# 改善箇所説明

## 基準不適合箇所

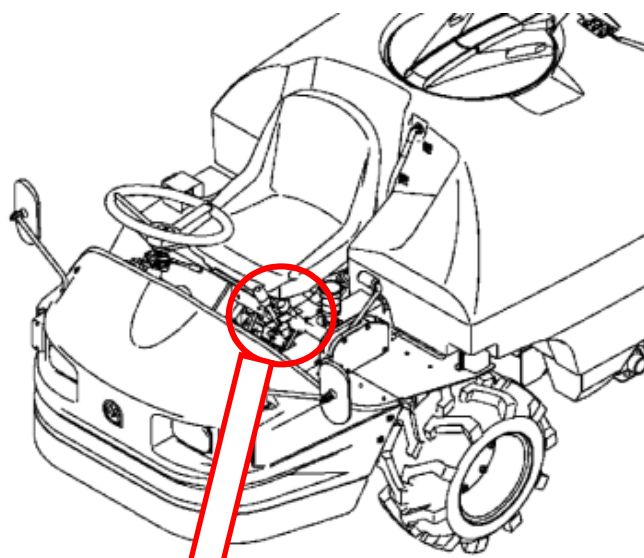
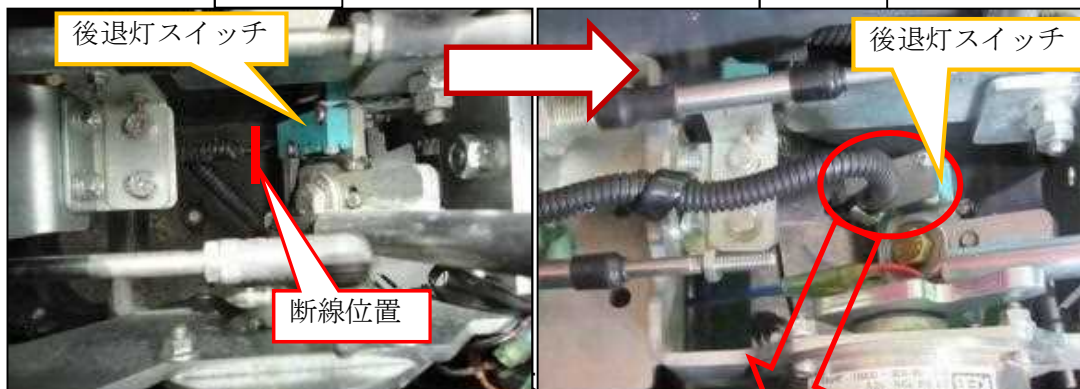
農業用薬剤散布車の後退灯スイッチにおいて、当該スイッチのハーネスの配索指示が不適切なため、前後進操作レバーを繰り返し操作するとハーネスが断線することがある。そのため、そのままの状態で使用を続けると、後進する際に後退灯が点灯しないおそれがある。

全車両、後退灯スイッチのハーネスの配索を変更し、固定ステーを追加する
